改善箇所説明図

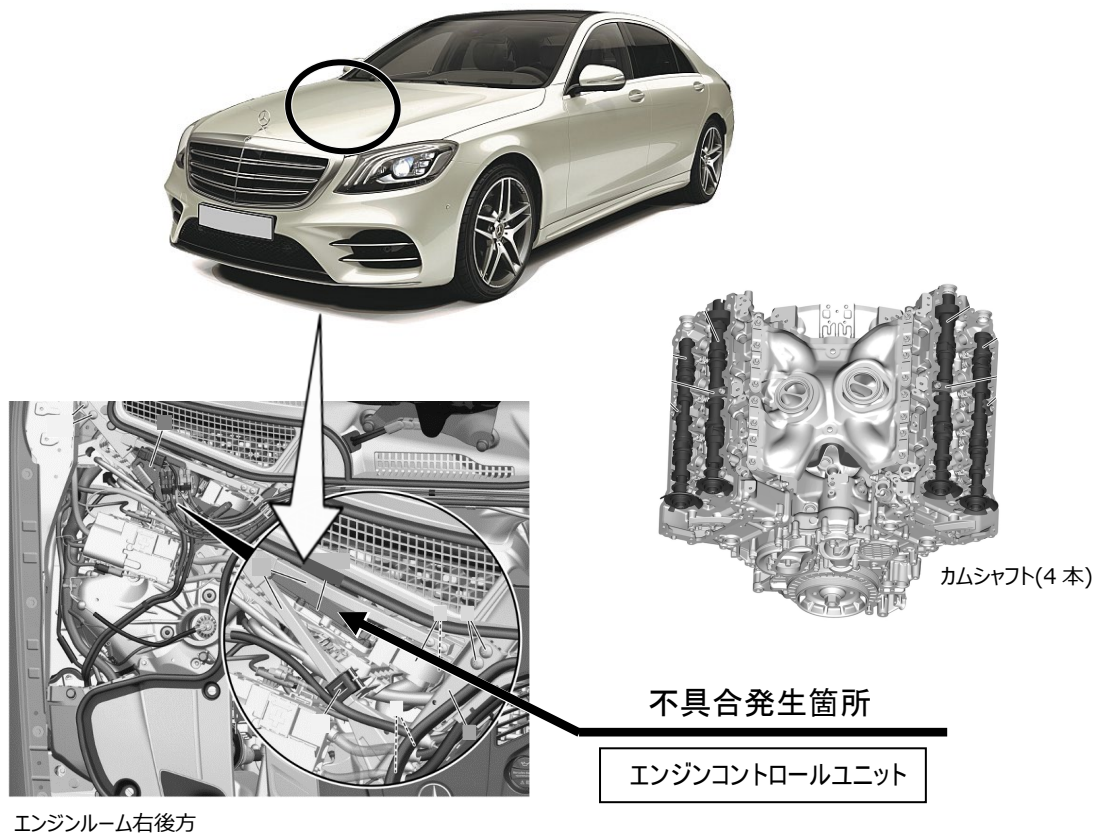
注: は、制御プログラムを正規のものに書き換える部位を示す。

エンジンコントロールユニットの制御プログラムにおいて、生産指示が不適切なため誤った制御プログラムが搭載されている。そのため、カムシャフトの制御が正しく行われず、カムシャフトの故障診断が正しく行われない。また、高負荷高回転時に失火が発生する可能性があり、この場合 MIL の点灯と共に排出ガスが基準値を超えるおそれがある。

全車両、エンジンコントロールユニットの制御プログラムを正規のプログラムに書き換える。

識別：車台番号の付近に黄色の識別ペイントを塗布する
